Změnový list č. 10

Helikální výztuž

Stavba (Název dle SoD)	ZŠ T. G. Masaryka - navýšení kapacity o dvě třídy (vila Pamela)
Objekt	Ruzyňská 26/253, Praha 6 – Ruzyně
Zpracoval	[REDAKCE]

VÝKRES DODATEČNÉHO VYZTUŽENÍ TRHLIN VE ZDIVU

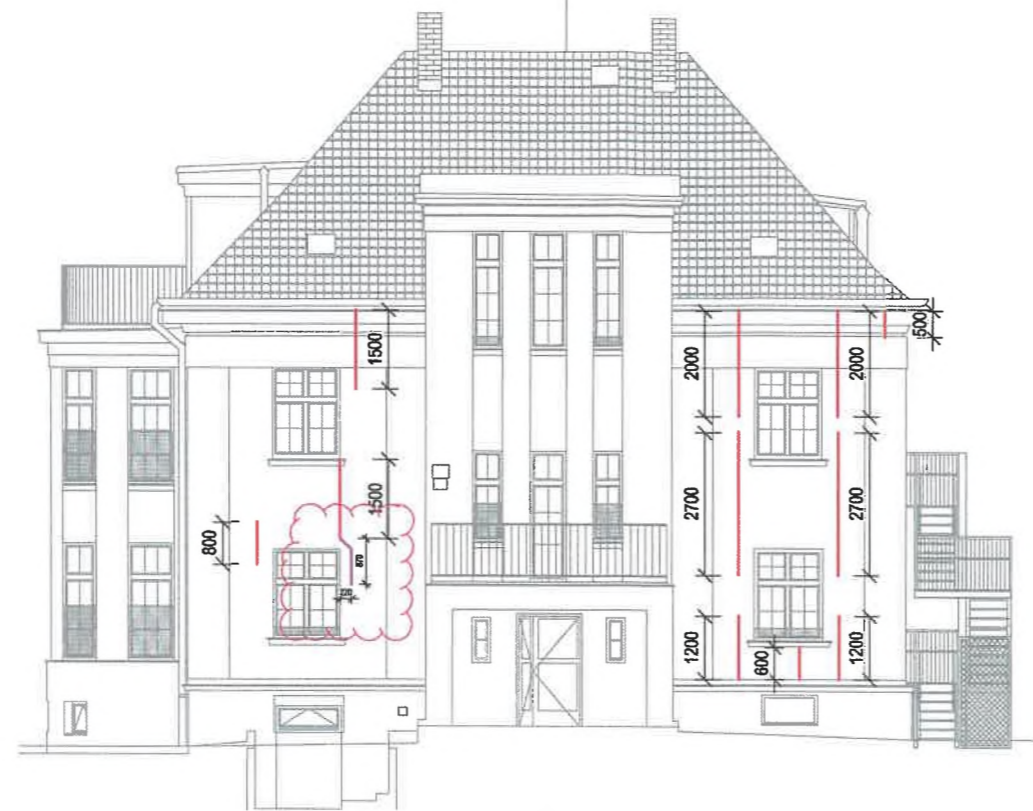
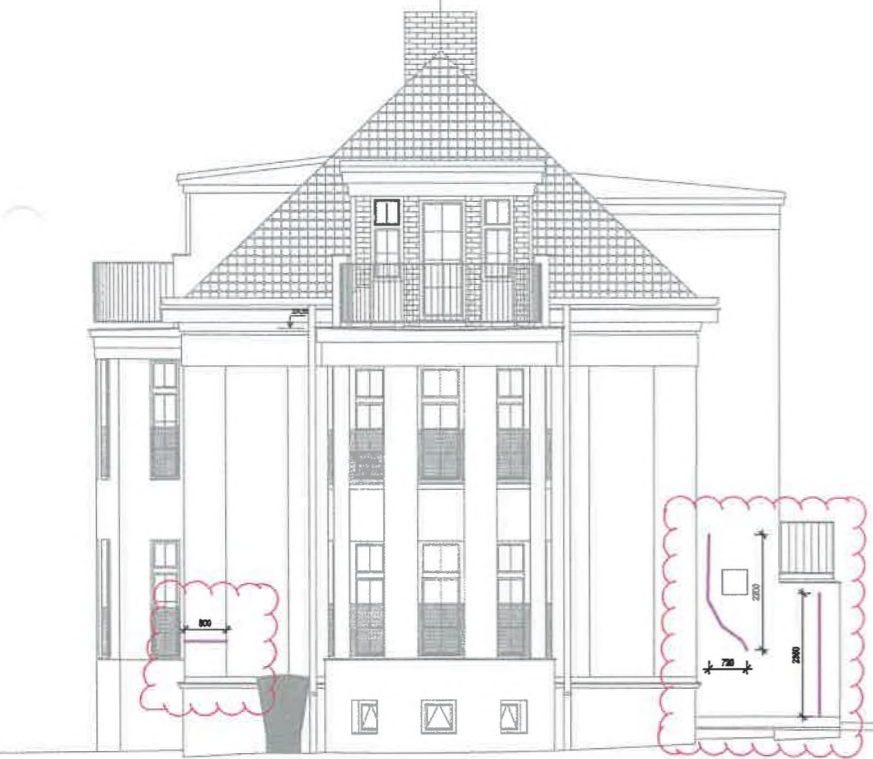
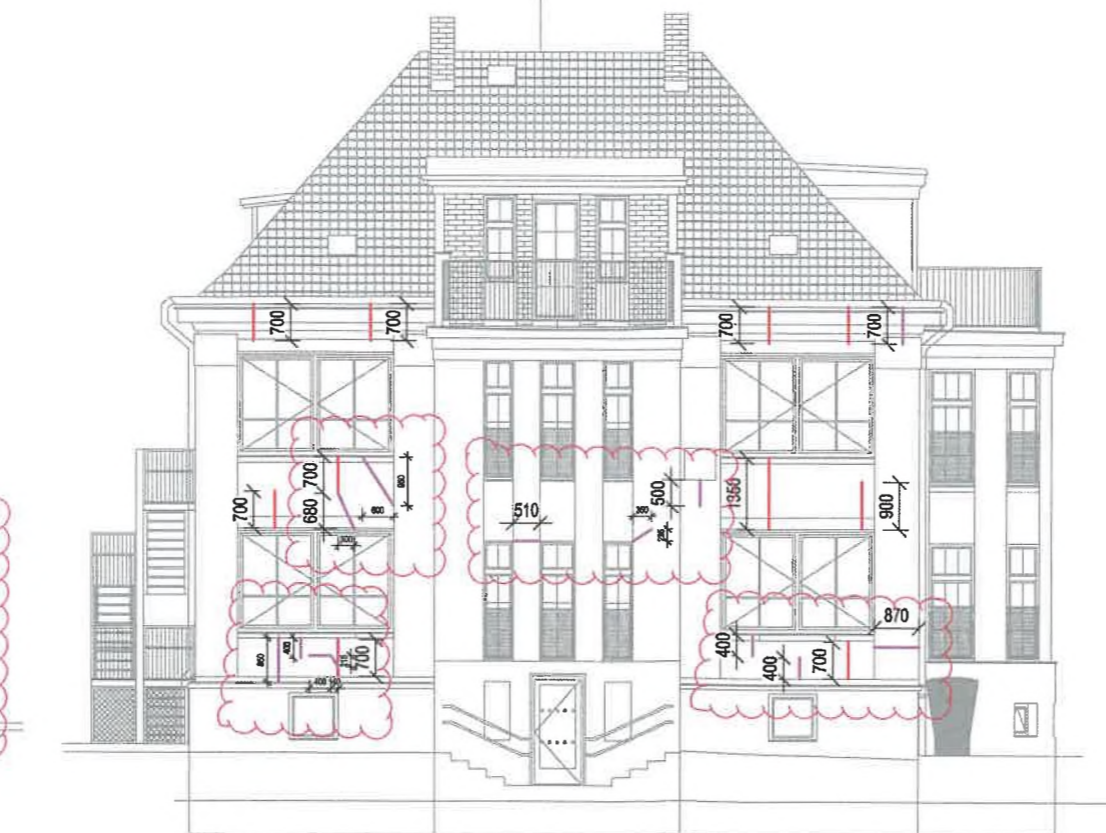
V průběhu rekonstrukce objektu v návaznosti na masivní statické úpravy došlo k dalším trhlinám na nosném zdivu. Po konzultaci se statikem a TDS budou dodatečné praskliny opraveny sešitím helikální výztuží tak, jak uvádí PD u stávajících trhlin.

FASÁDA	φ [mm]	DĚLKA TRHLIN [m]	DĚLKA VÝZTUŽE [m]
ZÁPADNÍ	8	2,2	9,8
SEVERNÍ	8	16,7	74,2
VÝCHODNÍ	8	0,0	0,0
JIŽNÍ	8	7,9	35,1
REZERVA:			20%
CELKOVÁ DÉLKA:			142,9 m
